工程指示 / 要求簡箋(E.I.)

工程指示編號：EI / 3686 / 21 修改版次：-
 工程編號：J851 工程名稱：青衣明翹匯
 工程項目：平台 閃電牆 - 地盤用鋁板加工圖 (補板)
 收件人：生統 發件人：Yancy Chen 日期：02/08/2021

類別		物料號	
制圖	AN.	2021/01/13	圖號 J851-P06
修改		復核	數量
日期		批准	單件重量 (KG)

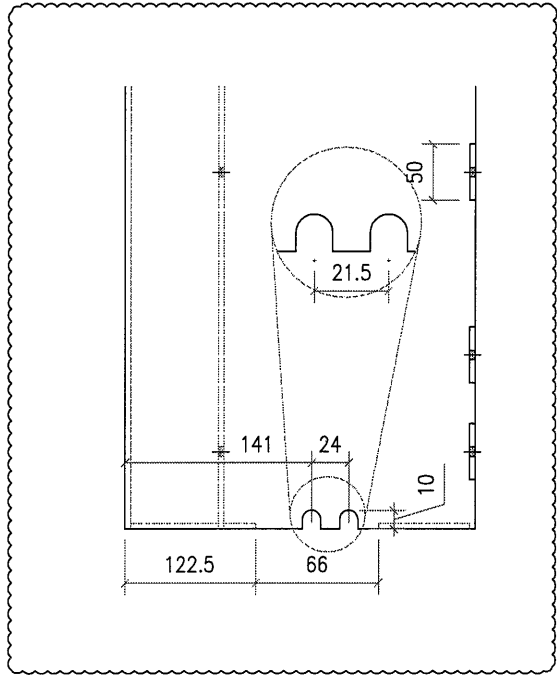
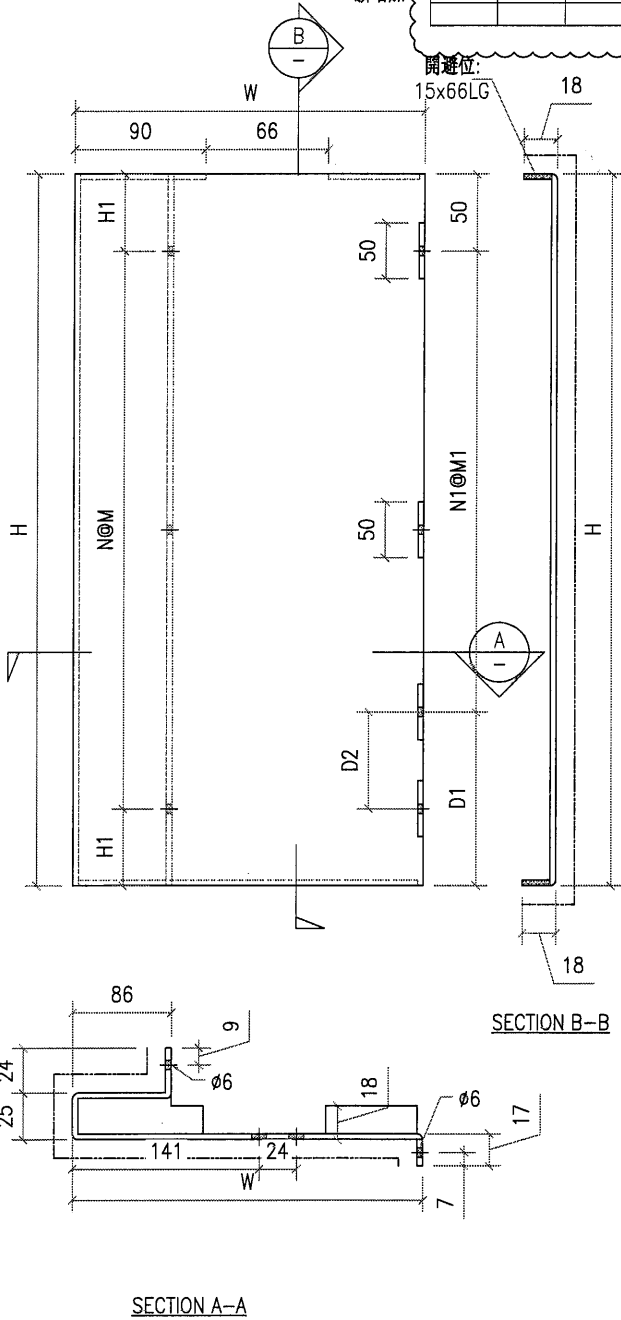
加工 4 件 3 mm 鋁摺件，顏色：MILL. 送地盤。 (急用)

看备注是否要钻底孔
